AVIZ FAVORABIL

214584080/29.03.2024

Urmare a solicitării dumneavoastră 214583271 din 28.03.2024 , privind emiterea avizului de amplasament pentru lucrarea "**CONSTRUIRE CENTRU COMERCIAL, ACCESE AUTO ȘI PIETONALE, AMENAJĂRI EXTERIOARE, SISTEMATIZARE VERTICALĂ, AMPLASARE MIJLOACE PUBLICITARE PE FAȚADE ȘI ÎN PARCARE, TOTEMURI PUBLICITARE, ÎMPREJMUIRE, BRANȘAMENTE LA UTILITĂȚI, MONTARE POST TRAFU, ORGANIZARE DE ȘANTIER ȘI ALIPIRE TERENURI**" din localitatea Hunedoara, strada Traian, numărul 9,11, str.Dorobanților, nr.27, CF 61582, CF 61583, CF 61990, CF 65635, CF 70749, CF 75610, CF 76491, județ HD, în urma analizării documentației depuse vă comunicăm **avizul favorabil,**

Prezentul plan însoțește avizul nr. 214584080/29.03.2024

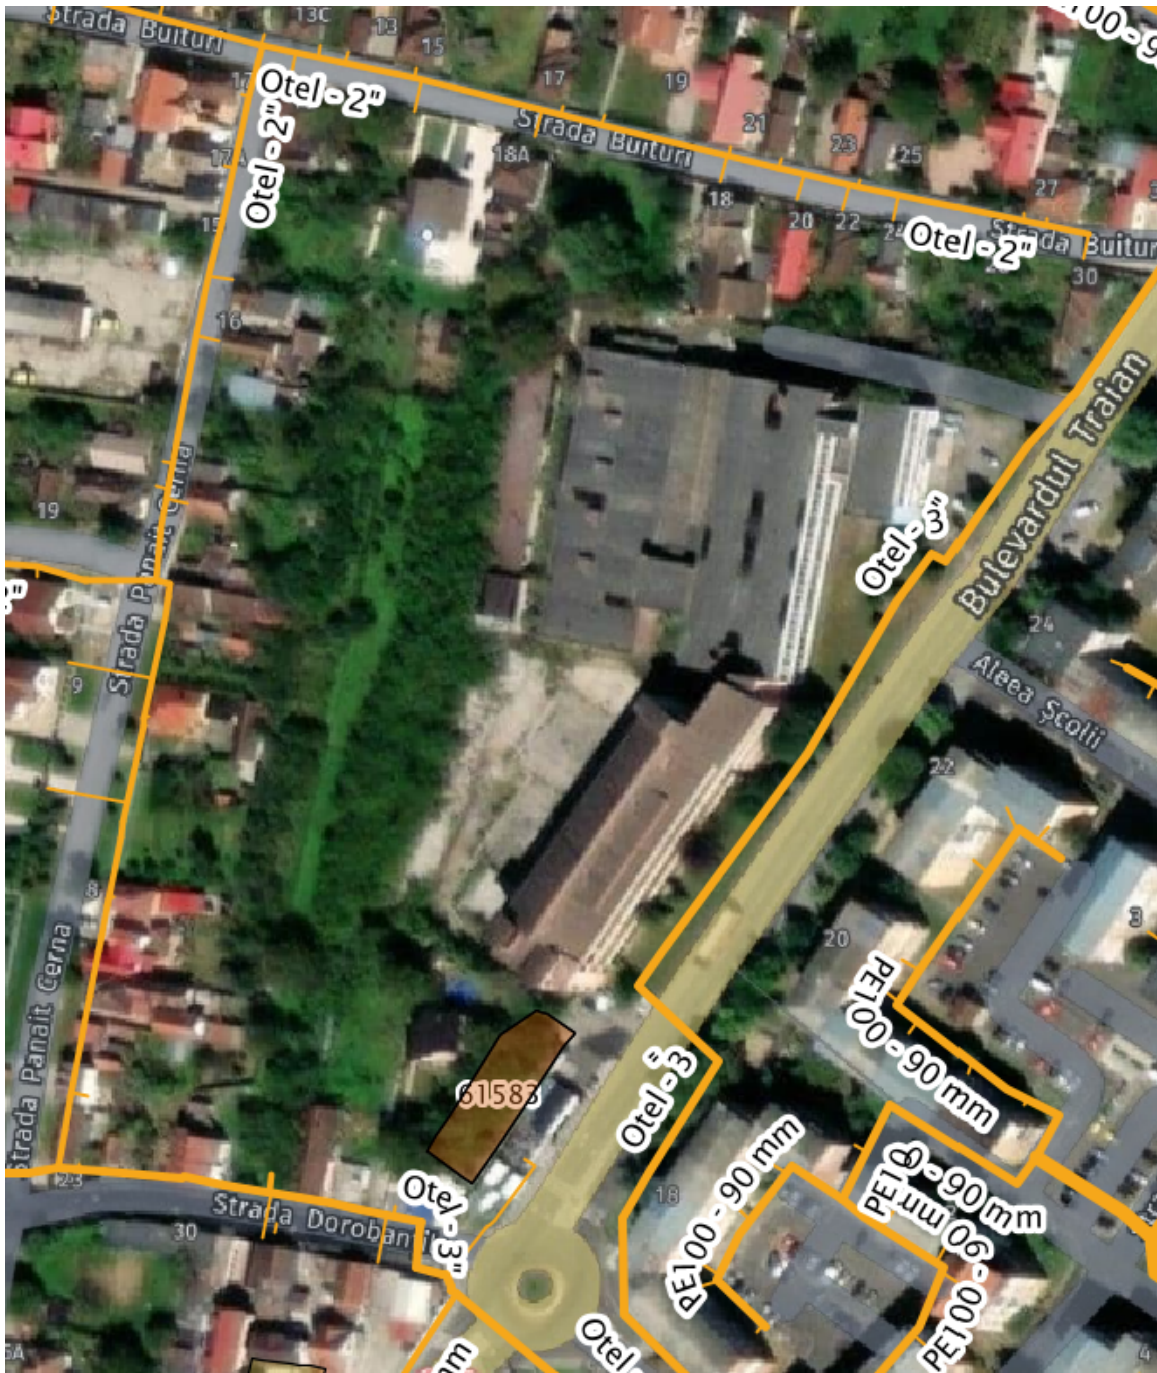
1. Va suporta cheltuielile aferente realizării lucrărilor de la punctul A.
2. Având în vedere că rețelele de distribuție au fost trasate orientativ pe planul de situație anexat, înainte de începerea lucrărilor se va solicita în scris participarea unui reprezentant al S.C. Delgaz Grid S.A. la predarea de amplasament și asistență tehnică ori de câte ori este nevoie pe perioada derulării lucrărilor, din partea S.C. Delgaz Grid S.A., Centru Operațiuni Rețea Gaz Deva. Adâncimea de pozare a rețelilor subterane trasate este cuprinsă între 0,5-0,9 m.
